**INFORME DE VISITA DE CONTROL**  
**N° 024-2023-OCI/0417-SVC**

**MUNICIPALIDAD PROVINCIAL DE CHANCHAMAYO  
CHANCHAMAYO, CHANCHAMAYO, JUNÍN**

**“FUNCIONAMIENTO DE LA OBRA: CREACIÓN DEL  
SERVICIO DE ALCANTARILLADO PLUVIAL EN LA AV.  
RICARDO PALMA SECTOR PAMPA DEL CARMEN DEL  
DISTRITO DE CHANCHAMAYO, PROVINCIA DE  
CHANCHAMAYO – DEPARTAMENTO DE JUNÍN, CON CUI  
N° 2434352”**

**IMAGEN N° 1**  
**UBICACIÓN DE DESARENADORES**

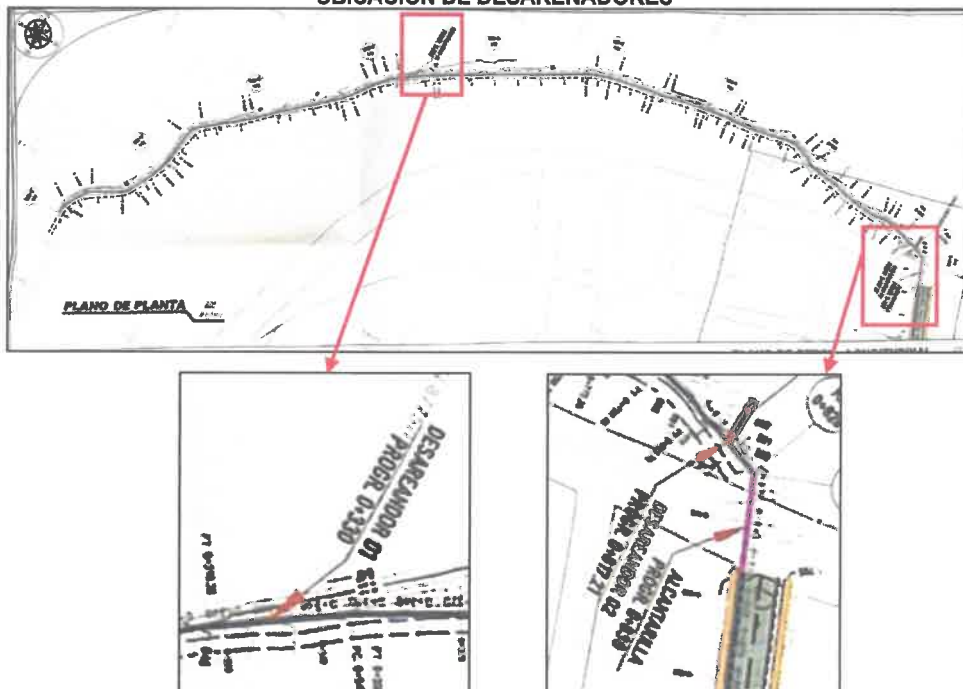
Sin embargo, mediante Resolución Gerencial n.° 018-2021-GOP/MPCH de 26 de julio de 2021 se aprobó el expediente técnico de la primera etapa de la obra, de cuya revisión se advierte que en las metas del mismo no se consideró la ejecución de los desarenadores; a pesar que, dicha estructura tendría como función remover, por sedimentación, las partículas de cierto tamaño que la captación de la fuente superficial permitiría pasar, a fin de evitar que ingresen al canal pluvial y lo obstaculicen; por lo cual, su ejecución contribuiría para el funcionamiento integral del sistema de drenaje pluvial; además, según el planteamiento general del expediente técnico primigenio, la ejecución de uno de ellos se encontraba planteado a 10,79 metros desde el inicio de la construcción del canal pluvial de concreto de la mencionada I Etapa.

En ese sentido, se advierte que la primera etapa para la construcción de la obra, fue planteada sin considerar el desarenador; pese a que, su construcción habría contribuido a un adecuado funcionamiento del sistema de drenaje pluvial construido.

IMAGEN N° 4  
PLANTA DE ALCANTARILLA CONSIGNADA EN LA LÁMINA DTA-03

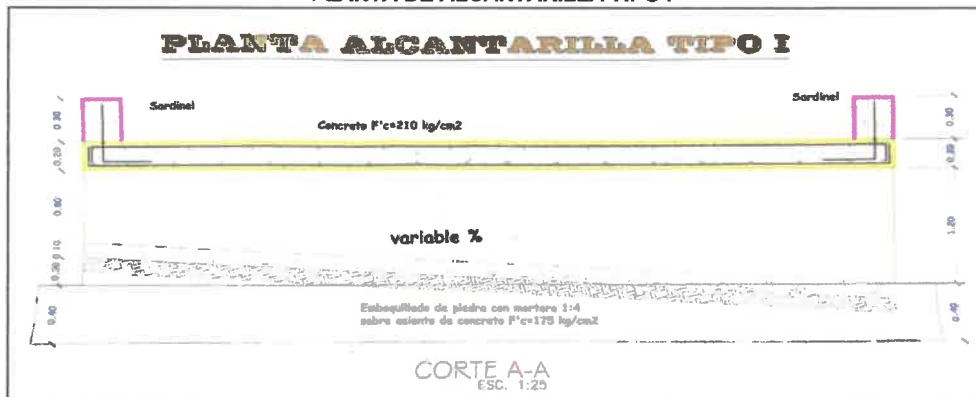
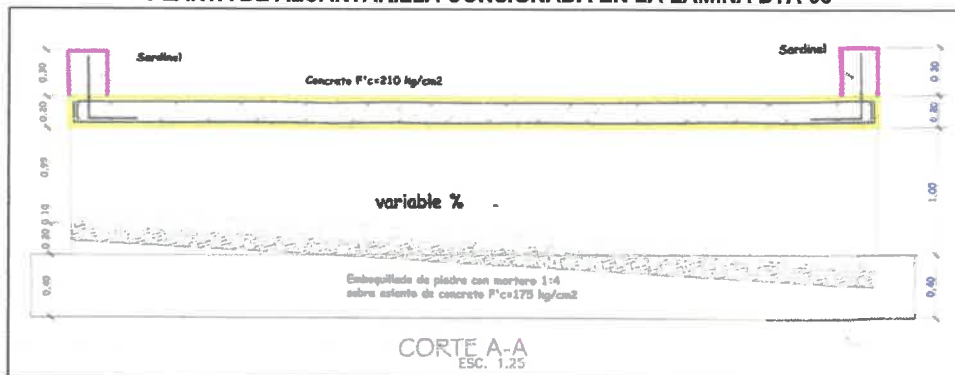
Sin embargo, durante la visita de inspección a las instalaciones de la obra realizada el 13 de octubre de 2023; la comisión de control advirtió que, al inicio del canal pluvial, aproximadamente en la progresiva Km. 0+012, la altura interior del canal pluvial es de 1,15 m.; y siguiendo con el recorrido, se identificó que en la primera cuadra<sup>6</sup>, aproximadamente en las progresivas Km. 0+021 y Km. 0+072, las alturas interiores del canal pluvial son de, 1,15 m. y 1,06 m, respectivamente; asimismo, en la segunda cuadra<sup>7</sup>, aproximadamente en las progresivas Km. 0+092 y Km. 0+220, dichas alturas son de 0,95 m. y 0,94 m., respectivamente, y en la tercera cuadra<sup>8</sup>, aproximadamente en la progresivas Km. 0+244 y Km. 0+458, son de 1,00 m. y 0,95 m., respectivamente; tal como consta en el "Acta de inspección física n.° 001-2023-OCI/VC-2434352" de 13 de octubre de 2023.

Es decir, que a medida que nos alejamos de la progresiva Km. 0+000 las alturas del canal pluvial se reducen en lugar de aumentar, contrario a lo establecido en el expediente técnico de obra, situación que no garantizaría un adecuado funcionamiento del canal pluvial respecto a su capacidad de caudal recaudado.

**IMAGEN N° 6**  
**"CORTE A-A" DE LA LÁMINA DTS-01 PLANO DE "DETALLE DE CAJAS SUMIDERO"**

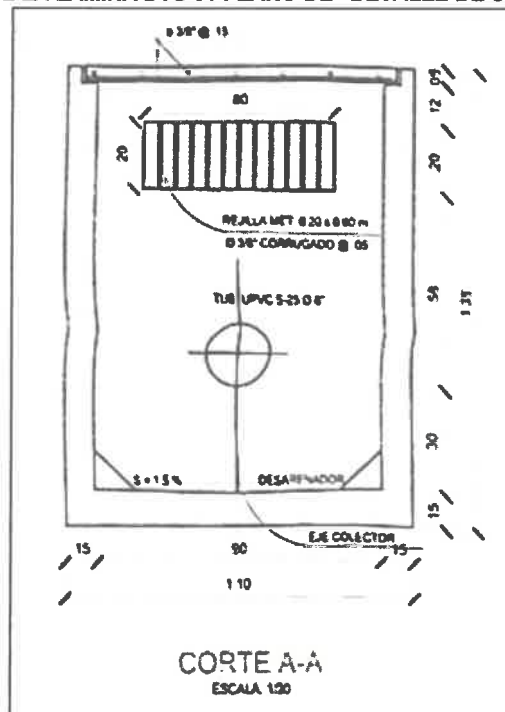
Sin embargo, en los planos del expediente técnico de la primera etapa de la obra no se precisó la ubicación de las rejillas metálicas en el canal pluvial de concreto; así como, de los sumideros que debían ser instaladas como parte del sistema de drenaje pluvial; asimismo, no se precisó el detalle de la malla de acero liso de las rejillas metálicas.
